Endringer på Marine Donut

Bluegreen Fusion AS

18.11.2025

Fig 2: fig 2 viser endringene fra modellforsøk (Original versjon) til endelig revidert versjon av dekk/gangbane og høyde på luker samt, senkning av mantel.

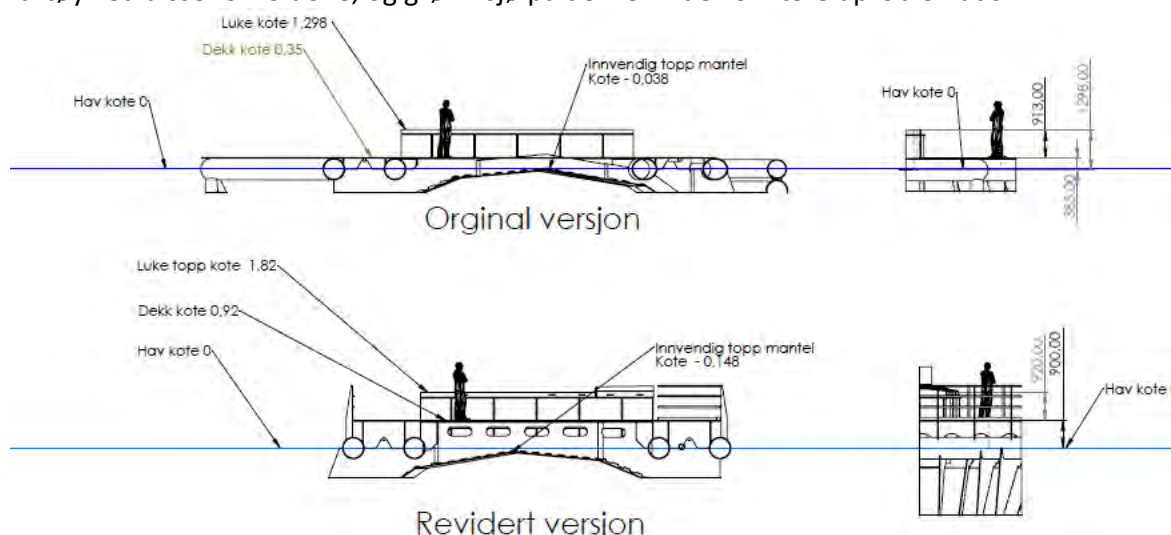
Etter en gjennomgang av testrapport samt bilde og video grunnlag har Bluegreen konkludert med at en heving av dekket på 900mm er tilstrekkelig for å kunne utføre arbeid på dekk uten å bli utsatt for grønn sjø er tilstrekkelig, denne hevingen av dekket vil redusere grønn på dekk. Dette vil øke opptiden hvor det er tilrådelig å oppholde seg på dekk for personell. Bølge forhold utover dette vil begrense tilgangen til anlegget. Da det ikke vil være tilrådelig og legge til med fartøy ved disse forholdene, og grønn sjø på dekke vil derfor være uproblematisk.

Der er i etterkant av testen oppdaget at det kan være fordelaktig og senke høyden mantelen som skiller innvendig vannvolum og utvendig vann da det ved enkelte Hs'er er noe lav vannstand inne i mantelen dette medfører noe interne bølger som ikke er ønskelig. Mantelen er derfor senket 110mm i forhold til Modellforsøk versjonen

Som følge av dekkshvevingen er det også foretatt en heving av luke toppen tilsvarende høyden på dekket. Dette er også en forbedring av funksjon det det reduserer overskyllingen og sjø sprøyt på lukene og reduserer belastningen av grønn sjø også på disse ved høyere Hs.

Fig 3: Viser ending i inntaksarrangementet, Bernoulli-filter, UV, In-line oksygeninnløser og utløpet i senter.

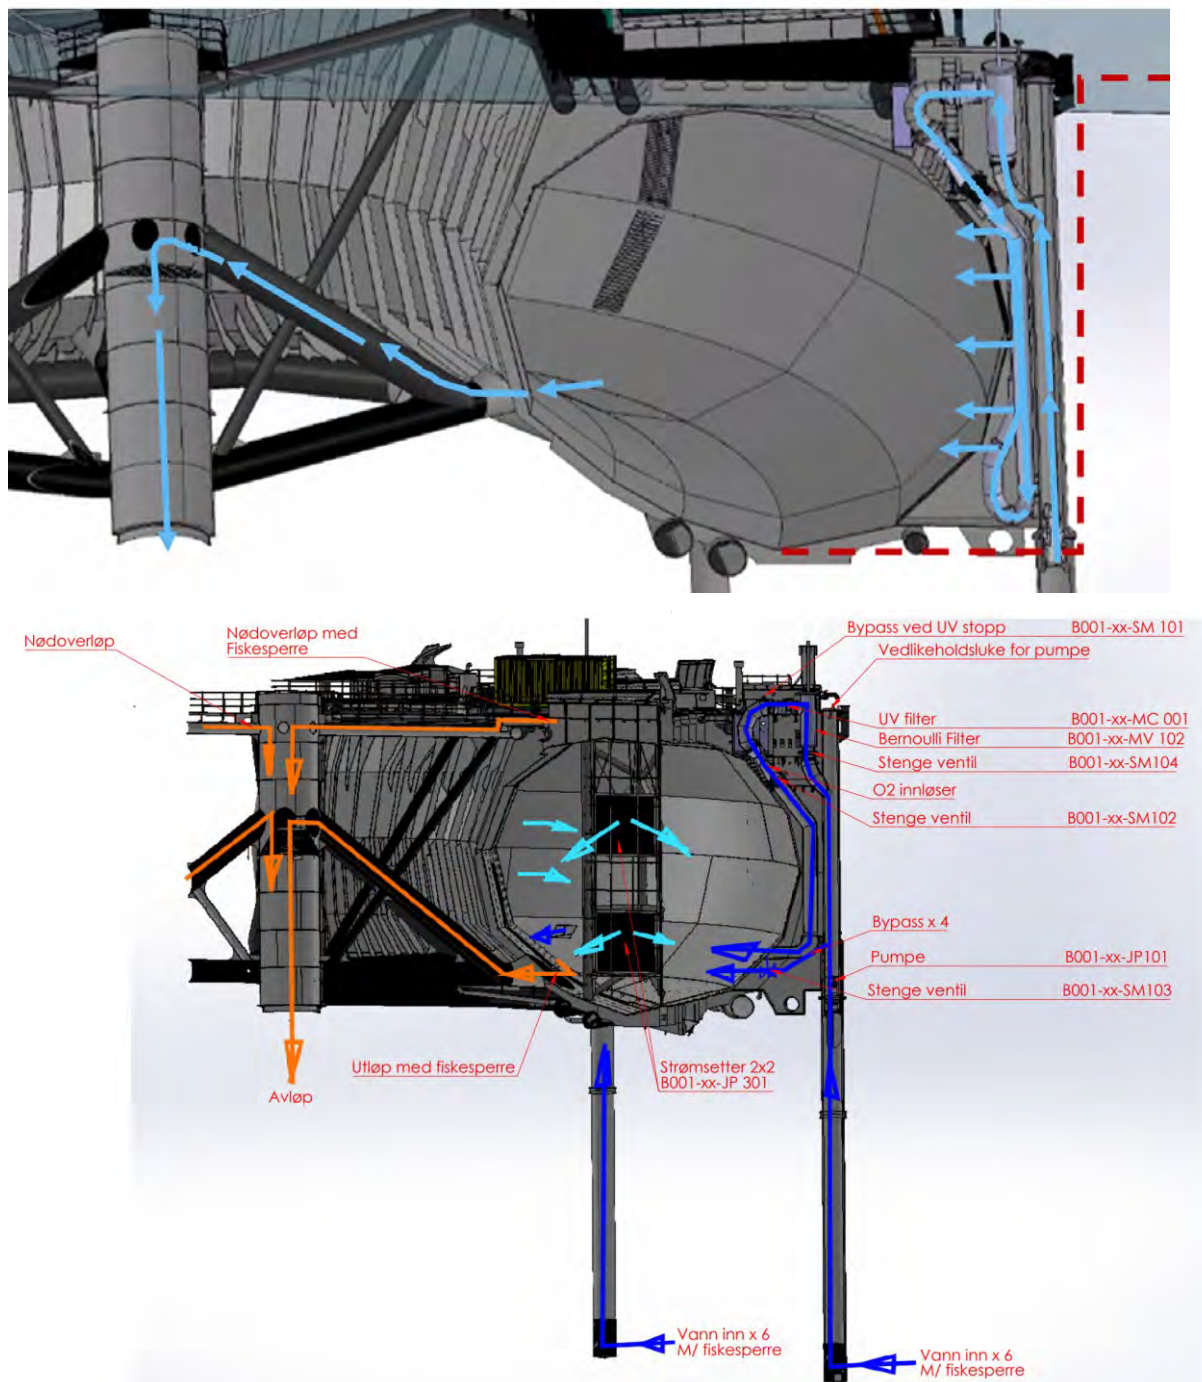
Under dialog med kunde er det kommet frem ønske om UV behandling av inntaksvannet.

Det er derfor gjort en større ending på inntaks kammeret, dette med fører en del mere materiale som øker vekten, men samtidig gir det en større stivhet i konstruksjonen.

Filter, UV og In-lineren står i et tørt kammer, dimensjonert for utvendig trykk da dette er nedsunket i driftsfase.

Inntaksrørene er 24 m lange med 2 m inntaks-sil. Inntaksrørene er 1200SDR26. Pumperøret har en diameter på 900SDR 26. Bendet etter UV rensingen er Ø800 SDR 26. Rør og bend etter in-liner oksygen innløseren er Ø800 SDR 26.

Fig 4: Viser inntaks arrangementet liggende,

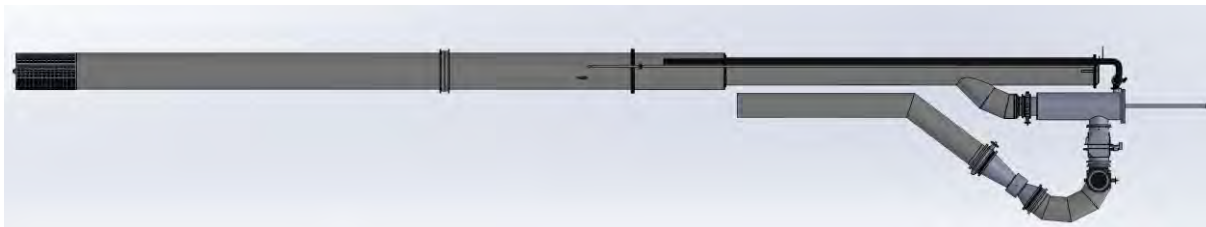
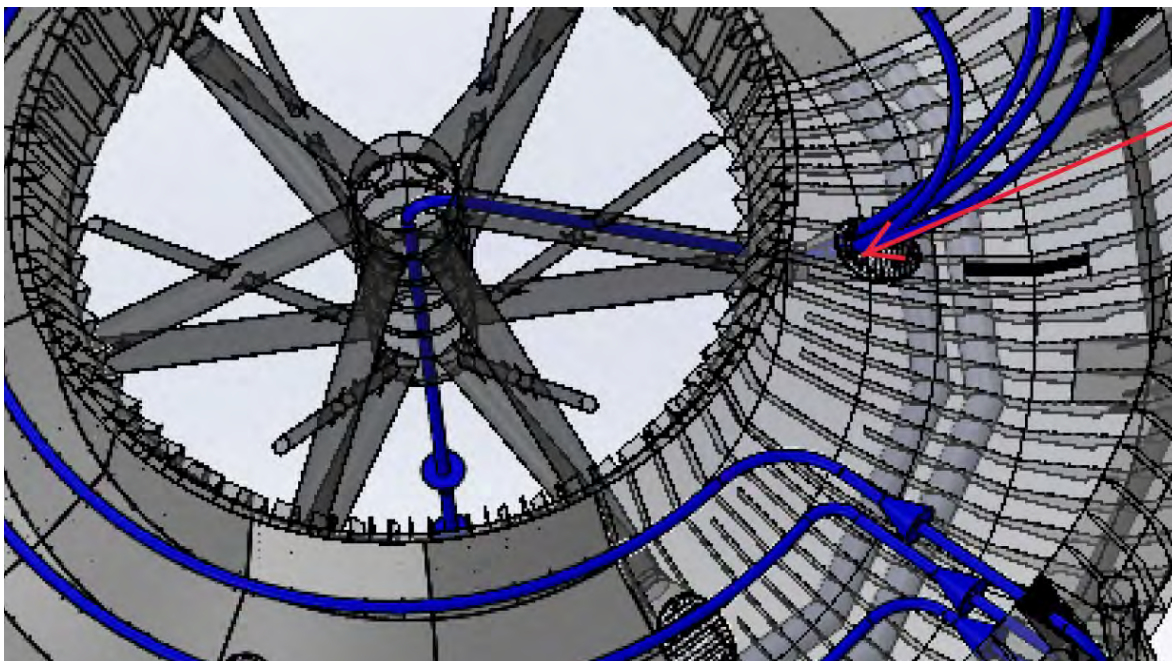
For å redusere vekt på konstruksjonen ved fiskelevering, blir vannet ført inn i fiskevolumet via 4x bypass i denne operasjonen.

Fig 5 Viser endringer i utløpsarrangementet.

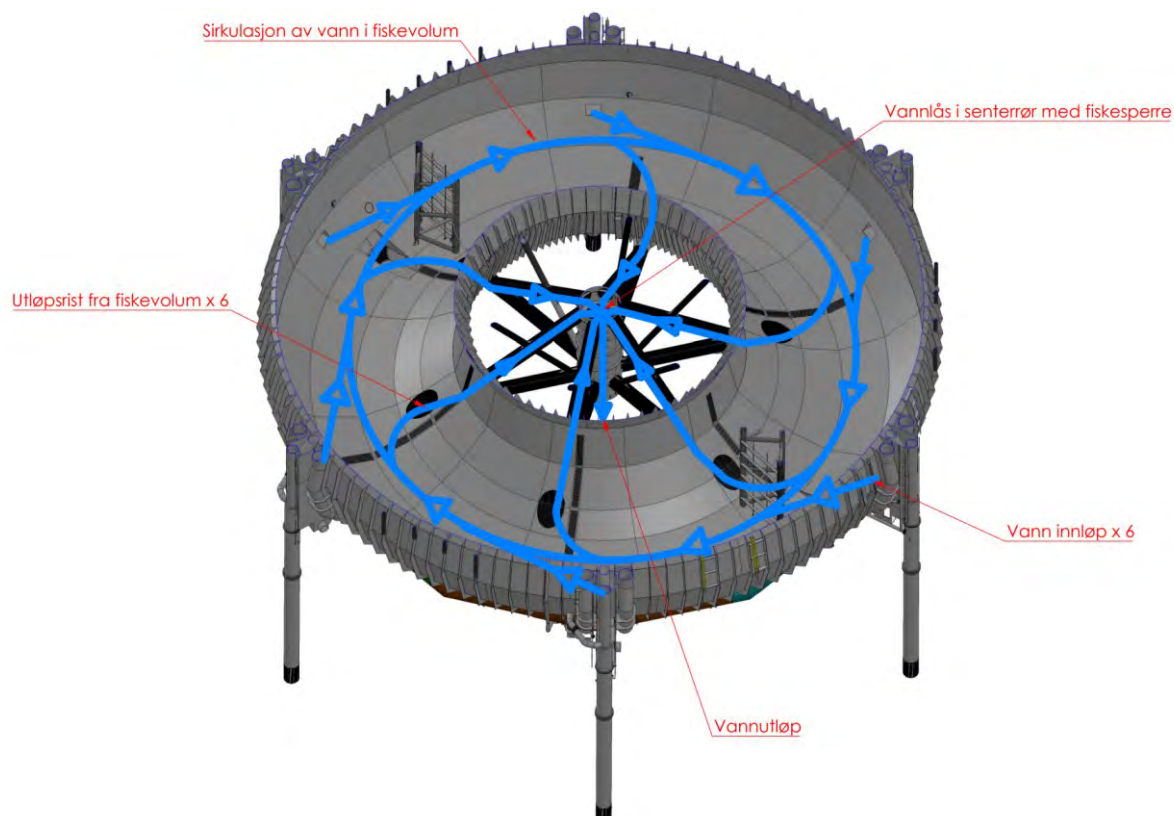
Utløpet er også endret etter Sinteftesten. Etter risikovurdering med kunde er det ønsket større sil overfalte på utløpet for å hindre klogging. Utløpsarealet er økt til 4 m². samtidig som avløpet i senterøret er flyttet opp gjennom stigerøret. Dette for å oppnå vannutbytte samtidig med tilstrekkelig oppdrift under heving.

Fig 6 Viser senter oppdriftsring sett nedenfra.

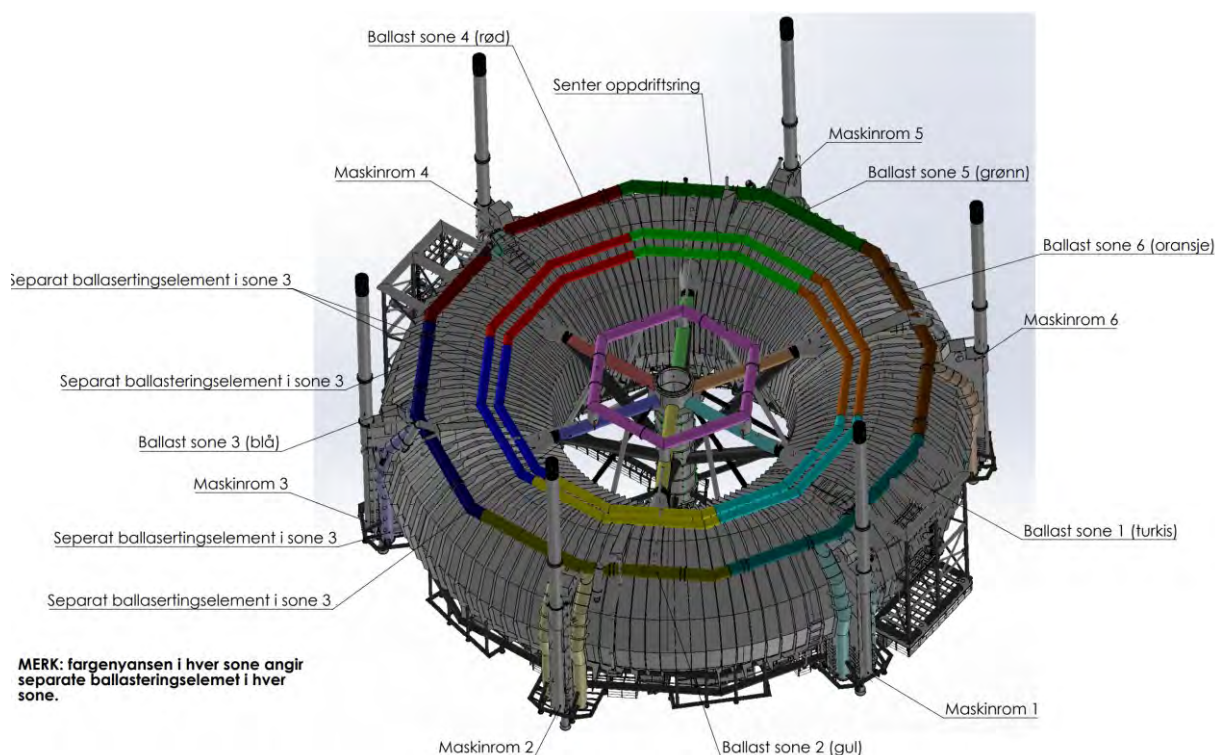
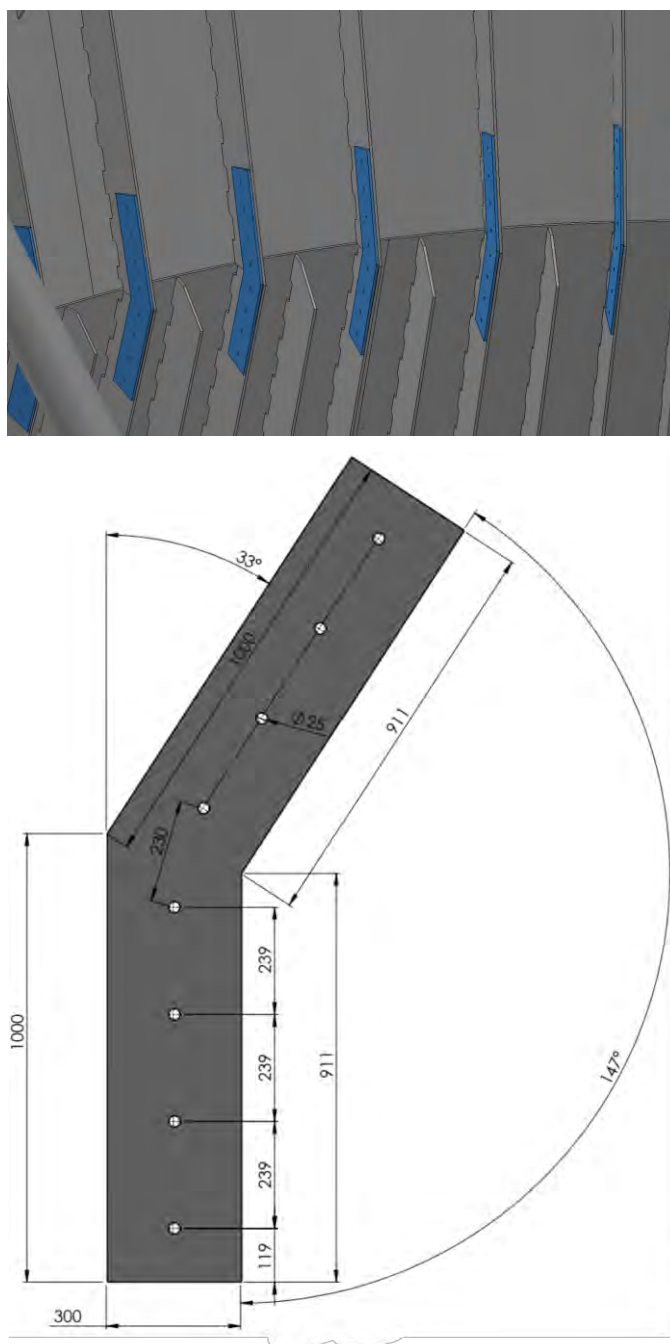
Grunnet deformasjoner i vedlikeholdskondisjon, ble det etter sjøsetting installert en ekstra oppdriftsring i senterrør for å øke oppdrift og stivhet inn mot «moonpool».
